**dotyczy:** postępowanie o udzielenie zamówienia publicznego prowadzonego w trybie przetargu nieograniczonego o wartości powyżej kwoty 14 000 Euro, nie przekraczającej kwoty 200 000 EURO na **wykonanie instalacji gazów medycznych na Oddziale Neurologicznym z Pododdziałem Udarowym Wojewódzkiego Szpitala Specjalistycznego im. M. Kopernika w Łodzi**

### ODPOWIEDZI NA PYTANIA

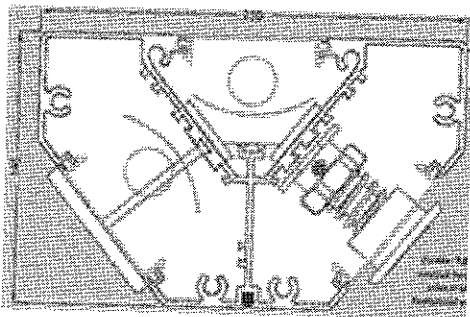
**Pytanie 8** - Czy Zamawiający dopuści panel pionowy o przekroju jak poniżej gdzie gniazda dla jednego pacjenta będą na jednym pochylonym boku natomiast dla drugiego na drugim boku?

**Odpowiedź:** Zamawiający nie dopuszcza panela o pochylonych bokach.
